改善箇所説明図

改善の内容

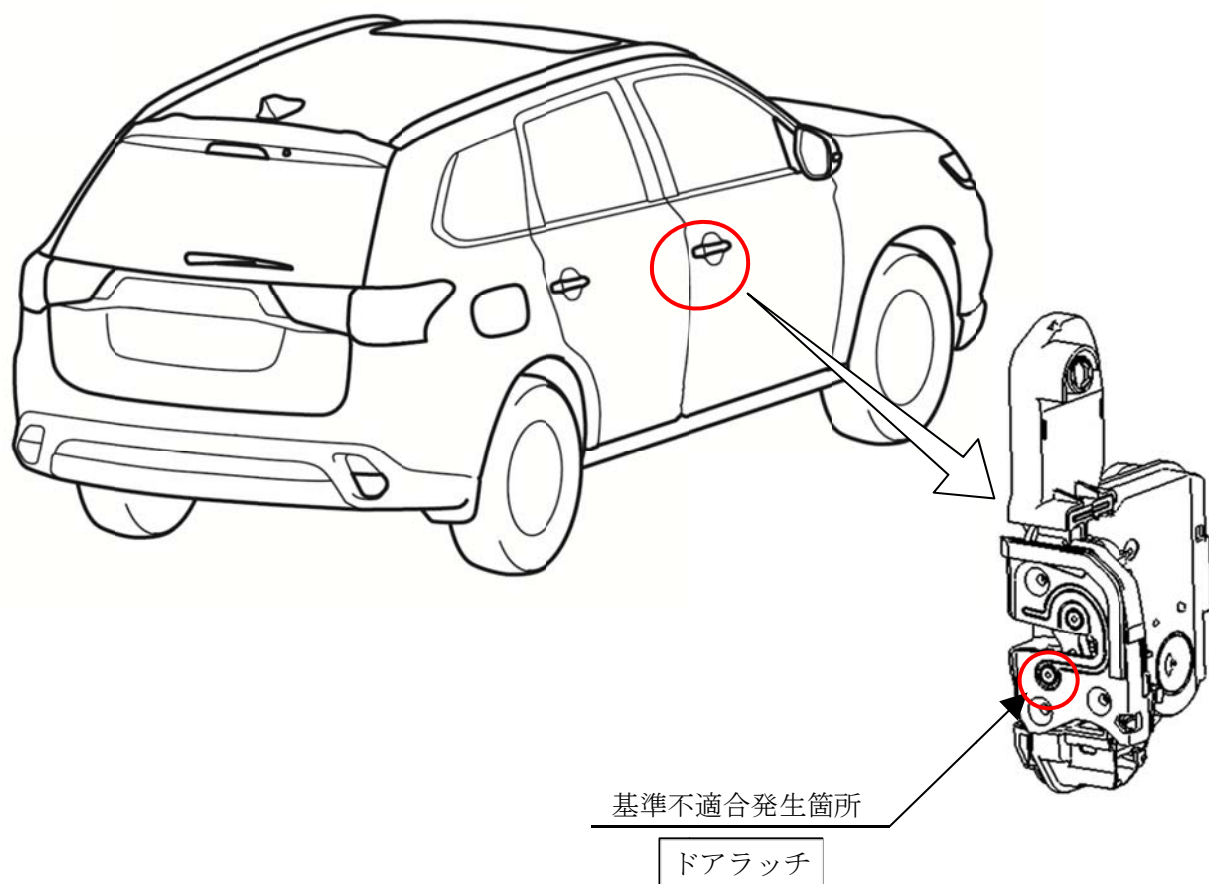
乗降扉のドアラッチにおいて、構成部品の製造が不適切なため、部品の精度が規格を外れているものがあり、気温が高くなるとロック機構の動きが悪くなることがある。そのため、乗降扉が確実にロックされず、最悪の場合、運行中に乗降扉が開くおそれがある。

全車両、製作期間に応じて必要な箇所のドアラッチを良品と交換する。(除くスライドドアラッチ)

なお、交換用部品の準備に時間を要するため、使用者に不具合内容を通知し注意喚起のうえ、部品準備でき次第交換する。

注：図中の 内は、交換する部品を示す。

識別：運転者席側ドアチェッカーのヒンジにあるピン下側の頭部に、白または黄色ペイントを塗布する。
